Partiële herziening peilbesluiten 2019 fase 1

Toelichting op besluit

Registratienummer: 13310

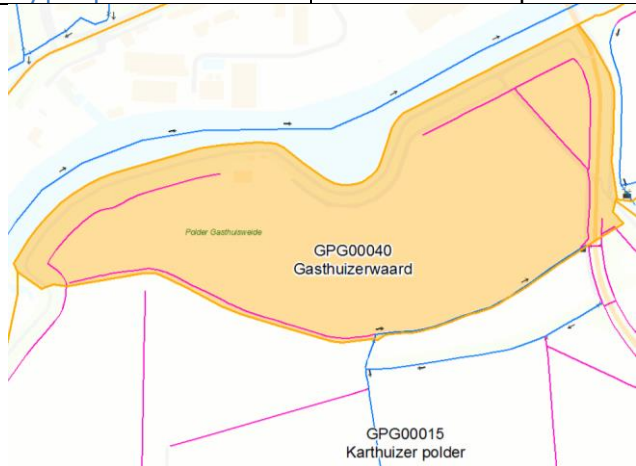
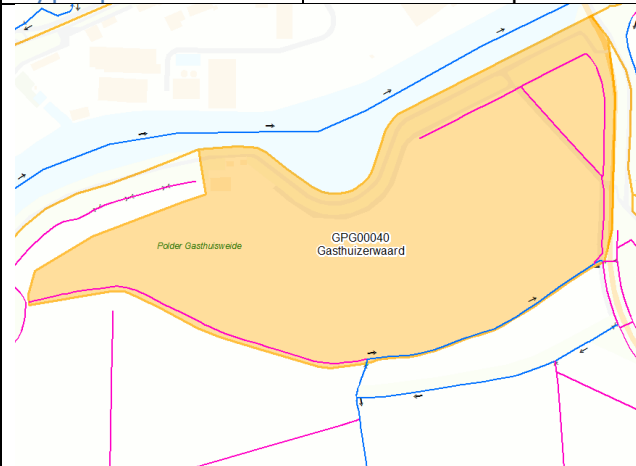
Naast het peil wordt ook de begrenzing van het peilgebied gewijzigd. Het perceel aan de noordoostkant van het peilgebied blijkt in de praktijk af te wateren op peilgebied Groote Polder en niet op peilgebied Aalskreek. Het betreffende perceel heeft voor meer dan de helft van het areaal een maaiveldhoogte lager dan NAP -1,20m. Dit geeft in peilgebied Aalskreek de zeer geringe drooglegging van minder dan 25 cm. De peilen van peilgebied Groote Polder geven een drooglegging van 125 cm, wat passend is voor het landbouwkundig gebruik. De begrenzing wordt aan de praktijksituatie aangepast.

- het peil te verlagen met 10 cm, van NAP-1,35m naar NAP-1,45m;
- de benaming van het type peilbeheer te wijzigen van zomer- winterpeil naar vast peil (wat het in de praktijk al zo was aangezien voor zomer en winter hetzelfde peil was vastgesteld);
- de begrenzing van het peilgebied aan te passen conform de op de kaart aangegeven begrenzing bij de nieuwe situatie.

- het peilbesluit partiel te herzien door voor peilgebied GPG00346 Aalskreek de begrenzing aan te passen conform de kaart en een vast peil van NAP – 1,45m vast te stellen;
- de begrenzing van GPG00368 Groote Polder als gevolg daarvan te wijzigen conform de praktijksituatie als aangegeven op de kaart.

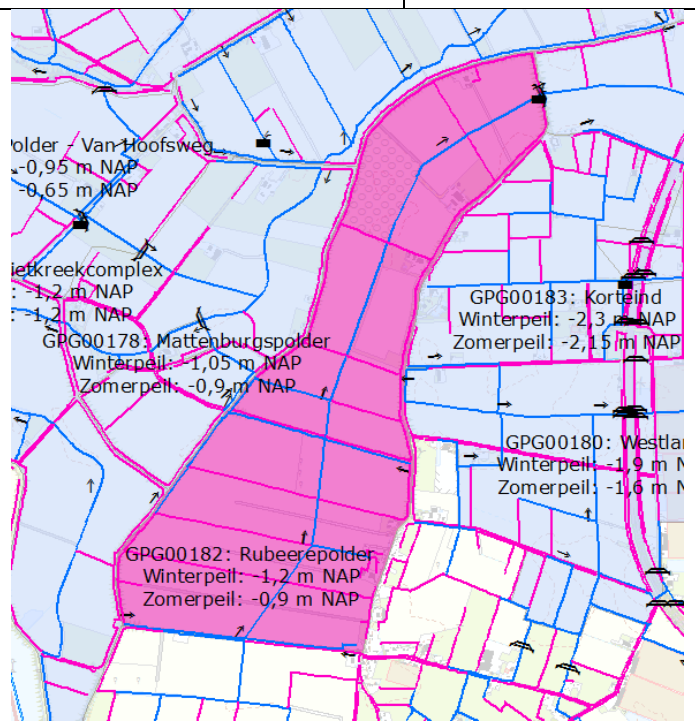
Bij hoog water buiten kan watergang OWL20755 langs de waterkering niet meer afvoeren naar de Karthuizer polder. Hierdoor ontstaat wateroverlast in de Gasthuizenwaard. Om dit water af te kunnen voeren is er door de perceeleigenaren een duiker geplaatst in categorie B watergang OWL00833. Watergang OWL20755 kan dan richting het oosten door peilgebied Gasthuizenwaard af voeren. Om te bepalen of hierdoor kortsluiting ontstaat tussen de Gasthuizenwaard en de Karthuizer polder, is de duiker ingemeten. Deze heeft benedenstrooms een b.o.b. op NAP -0,60 m en bovenstrooms op NAP -0,55 m. Dit is 0,15 m hoger dan het zomerpeil in de Gasthuizenwaard. Er zit een terugslagklep in de duiker, waardoor het water niet van de Gasthuizenwaard naar de Karthuizer polder kan stromen. Deze werkt dus alleen bij hoge peilen in de Karthuizer polder.

De drooglegging rondom waterloop OWL20755 in de Gasthuizenwaard neemt dus af ten opzichte van het vigerende peilbesluit. De drooglegging met het winterpeil neemt af met 50 cm en het zomerpeil met 60 cm. In de praktijk verandert er echter niets omdat de peilen al jaren gevoerd worden en de duiker ook al jaren geleden is aangelegd.

De minimale maaiveldhoogte aan de westkant van de Gasthuizenwaard is NAP + 0,5 m, wat betekent dat de drooglegging bij een winterpeil van NAP -0,9 m nog steeds 1,6 meter is wat en ruim voldoende is. Een hoger peil in watergang OWL20755 is tevens gunstig voor de stabiliteit van de waterkering. Het hogere (praktijk)peil verkleint namelijk het risico op piping.

Het peilbesluit partieel herzien en voor GPG00040 Gasthuizenwaard en GPG00015 Karthuizer polder de grens en het peil te wijzigen van zomerpeil NAP -1,25 m en winterpeil NAP -1,40 m naar NAP -0,85 m en winterpeil NAP -1,10 m.
